COMUNE DI MAIRANO

Oggetto: [ID_VIP: 3702] Procedura di Verifica di assoggettabilità a VIA ai sensi dell'art. 19 del D.Lgs. 152/2006 e s.m.i. relativa al progetto "Nuova cabina di sezionamento a 132 Kv "Franchini Acciai" e suo collegamento aereo con elettrodotto a 132 KV in singola terna all'esistente cabina primaria di Brandico, nei Comuni di Brandico e Mairano in provincia di Brescia".

Osservazioni nell'interesse del Comune di Mairano

NUOVA CABINA DI SEZIONAMENTO A 132 KV "FRANCHINI ACCIAI" E SUO COLLEGAMENTO AEREO CON ELETTRODOTTO A 132 KV IN SINGOLA TERNA ALL'ESISTENTE CABINA PRIMARIA DI "BRANDICO" NEI COMUNI DI BRANDICO E MAIRANO (BS)

Figura 01: Inquadramento del progetto su CTR, foto aerea e estratto del Piano delle Regole del PGT vigente del Comune di Mairano (in rosso l'elettrodotto di progetto e in magenta la zona commentata nel testo).

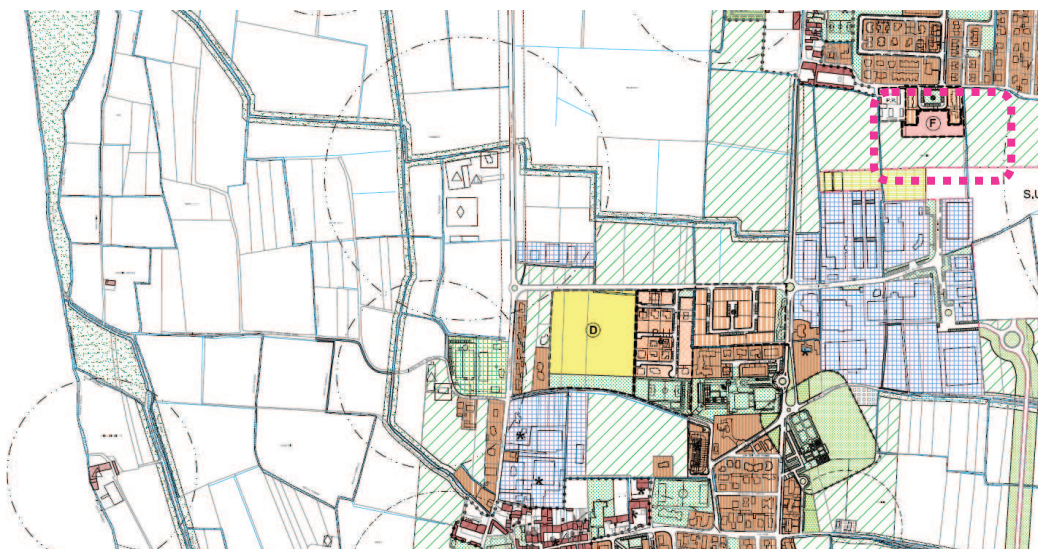
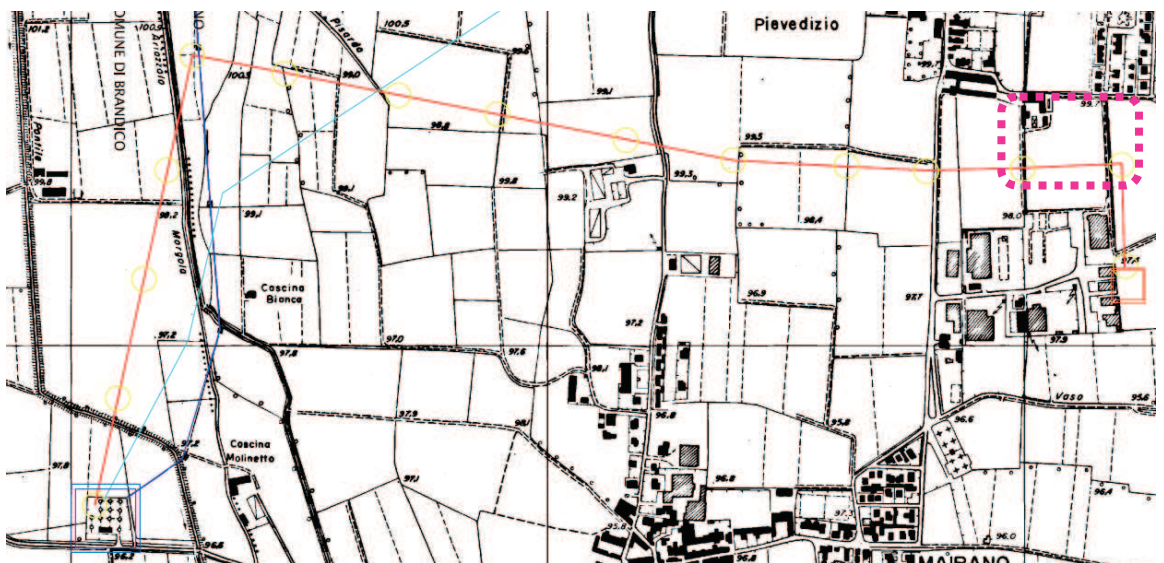
Franchini Acciai". Al proposito, si evidenzia che nel tratto di linea compresa tra la frazione di Pievedizio e l'area produttiva posta più a sud il tracciato della linea stessa subisce un netto cambio di direzione (per entrare nell'area dello stabilimento della Franchini Acciai) e che, oltre agli edifici esistenti, in corrispondenza della frazione è presente anche un ambito di trasformazione individuato dal PGT vigente: "Ambito di possibile trasformazione direttivo F" a destinazione "*Direzionale-terziario (uffici e servizi)*", confermato dalla Variante al PGT in corso, che non risulta citato nella documentazione progettuale e nello Studio Preliminare Ambientale (Figura 01).

Sulla base della documentazione fornita, comunque in scala 1:10.000 e, quindi, tale da non permettere una verifica di dettaglio, l'asse della linea di progetto pare essere collocato ad una distanza non superiore di 35 metri dal citato Ambito F; si ritiene, pertanto, necessaria una verifica puntuale del tracciato della linea e della relativa DPA al fine di scongiurare la possibilità di interferenza con l'ambito stesso.

Figura 02: Immagine riportata nello Studio Preliminare Ambientale (pag.57); indicato con la freccia magenta il posizionamento dei tralicci citati interferenti con elementi del RIM.

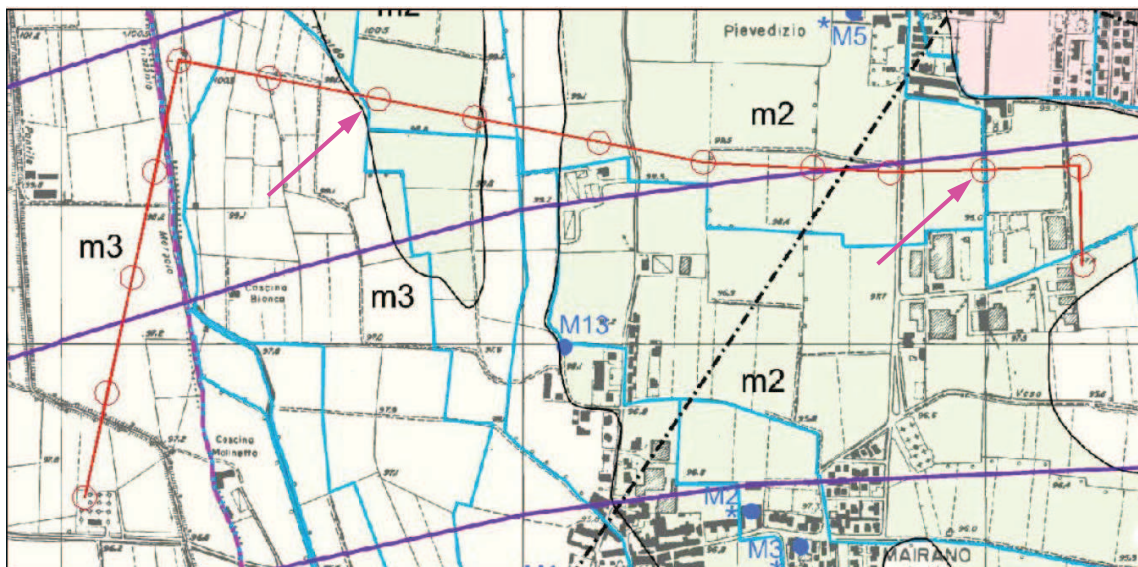
- 1.m. Il posizionamento dei tralicci pare essere stato individuato unicamente sulla base di criteri geometrici e di funzionalità della linea, senza considerare adeguatamente lo stato dei luoghi interessato. Al proposito, infatti dalla Figura riportata a pag.57 dello Studio Preliminare Ambientale (Figura 02) si evidenzia come almeno due tralicci (indicati dai cerchi rossi) siano localizzati in corrispondenza di elementi del Reticolo Idrografico Minore RIM (Roggia Bellettina ad est e Roggia Pisarda ad ovest) e delle relative fasce di rispetto (Figura 03) specificatamente tutelate dal Regolamento di Polizia Idraulica (approvato con DCC n.9 del 21/03/2005). In particolare, all'interno delle fasce di rispetto di elementi appartenenti al Reticolo Idrico Minore, tra gli altri, l'art.4.2.1 del Regolamento sopracitato vieta:

Si ritiene, pertanto, necessario rivedere il posizionamento dei tralicci in relazione a quanto sopra espresso, ma anche ad altri aspetti di rilevanza ambientale, come ad esempio l'interessamento di siepi e filari, in modo da minimizzare il disturbo a carico degli elementi di pregio presenti. Anche tale aspetto assume, quindi, particolare rilevanza in quanto influenza direttamente le opere progettuali.

Figura 04: Proposta di tracciato alternativo (in azzurro tratteggiato) non considerato nella valutazione del Proponente.

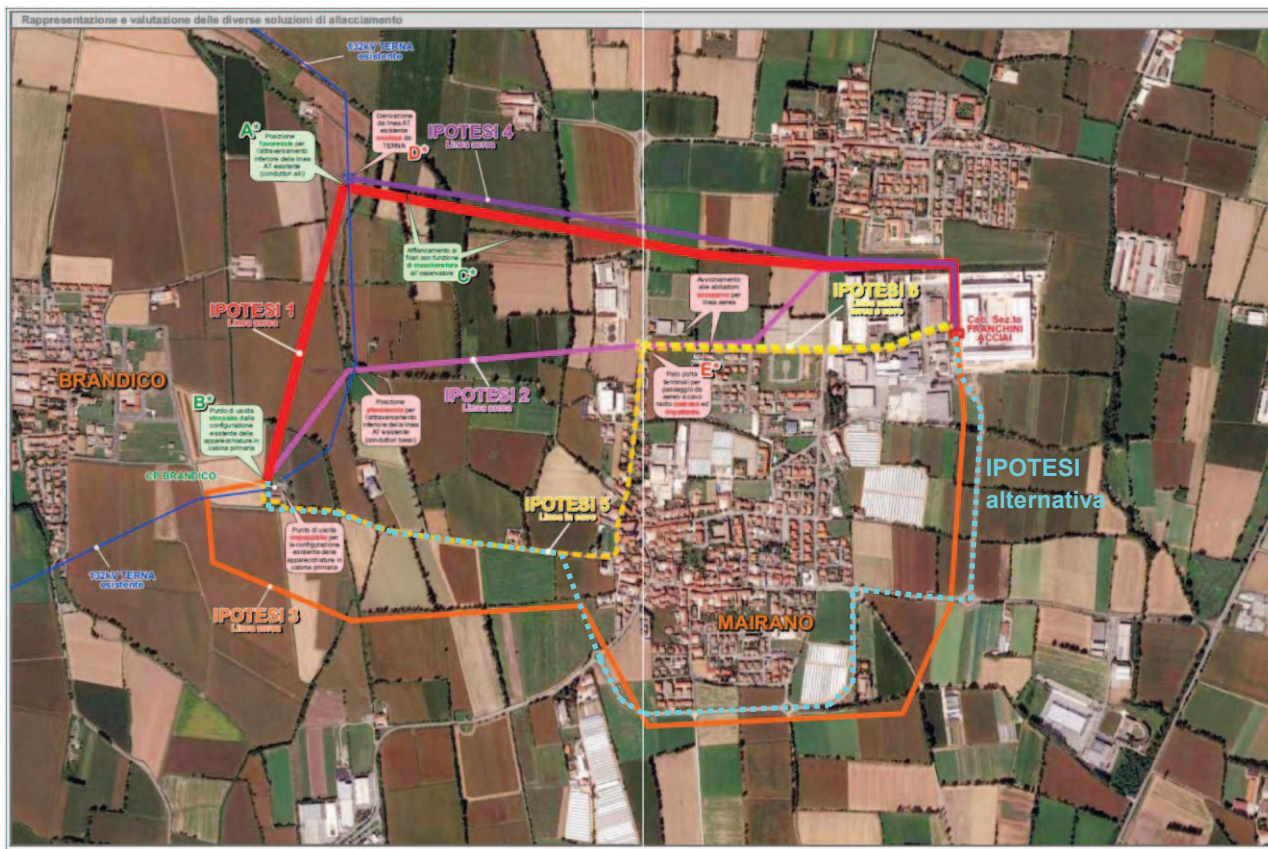
2.a. A questo proposito, pare interessante evidenziare che l'abitato di Mairano è dotato di un by-pass viabilistico sud del centro abitato (SP n.34VAR), che, attraverso un elettrodotto interrato sottostrada, permetterebbe un collegamento diretto tra via Cesare Battisti e l'insediamento della Franchini Acciai (Figura 04). Ad oggi, risulta mancante solo un tratto di circa 350 m tra Via Cesare Battisti e la SP n.34, per il quale, tuttavia, è prevista la futura realizzazione da parte del PGT vigente del Comune di Mairano. Si richiede, pertanto, di considerare adeguatamente anche tale soluzione alternativa, che garantirebbe una maggiore distanza del cavo interrato dal centro abitato rispetto all'ipotesi 5. Tale alternativa, infine, permetterebbe di evitare l'interessamento di

un Elemento di primo livello e di un Corridoio primario della Rete Ecologica Regionale e della Rete Ecologica Provinciale.
